第 4 回意見交換会 参考資料 1 プラント長期停止期間中における
 保全ガイドライン等に関するコメントへの回答

※第 4 回会合（令和 2 年 6 月 1 日）資料 2-1 「プラント長期停止期間中における保全ガイドライン」の作成にあたり参考とした現場経験及び知見とその反映について

参考: ATENA ガイドライン 図 5.2-1 通常保全サイクルにおける経年劣化管理の全体像

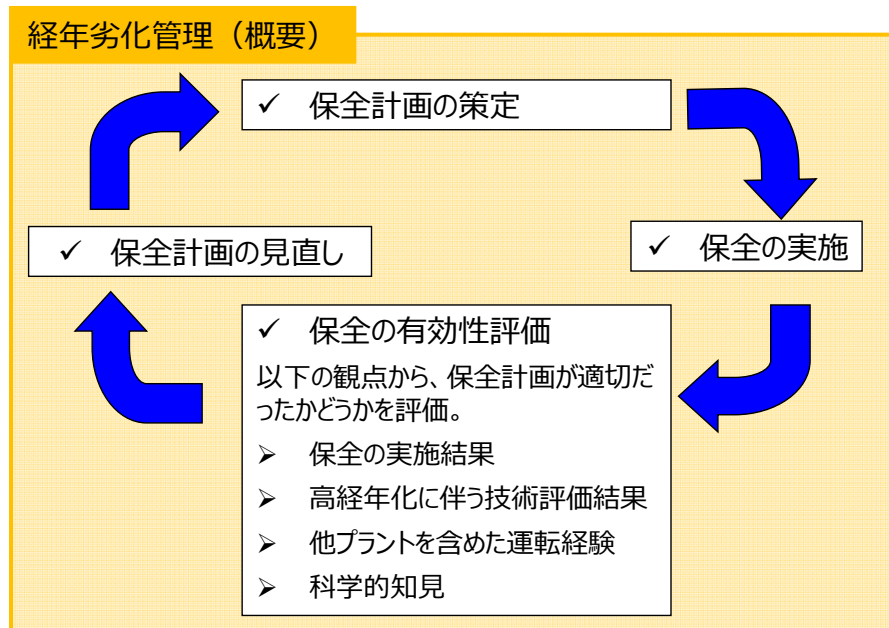
(b) 「(参考) 長期停止中保全活動の PLM 上の扱い」の欄には、国内既設プラントの至近の PLM 評価書において評価されている事象が記載されているが、「分類」と対応がとれていない。ガイドの目的は、「原子力発電所の安全な長期運転に向け、「特別な保全計画」として、各事業者の原子力発電所において保全活動に従事する職員が、法令及び原子炉施設保安規定に定める施設管理計画に基づき、長期停止期間中の構築物、系統及び機器に対する保全方法及び実施時期を定め、必要な保全活動を実施するにあたり」活用するという点から、異なる分類を新たに作ることは、現場が混乱するのではないか。

「プラント長期停止期間中における保全ガイドライン(案)」の16～18ページのとおり、保全計画の策定においては、高経年化に伴う技術評価結果も踏まえた点検計画を策定しており、発電所では、現業務において高経年化技術評価結果の内容を把握し保全を展開しております。

また、現場の点検計画は、高経年化技術評価だけではなく、トラブルの水平展開や新たな知見の反映等、さまざまな技術情報をインプットとして点検計画を策定し運用しています。

これは、保全計画は、資料2-2「プラント長期停止期間中における保全ガイドライン(案)」の16ページに示す通り、保全のPDCAを回し計画を適切に見直しながら保全活動を行っております。「プラント長期停止期間中における保全ガイドライン」で推奨される保全活動内容は、発電所において現状の保全内容で対応できているかを確認し、現状保全が十分でない場合は保全の見直しを行うこととなります。

今回のATENAガイド別添Aの保全ポイントについても、現場において、新たなインプット情報として他の技術情報と同様に取り扱われてQMSに基づいて処理され、点検計画に反映されていきますので、現場が混乱することはないと考えています。
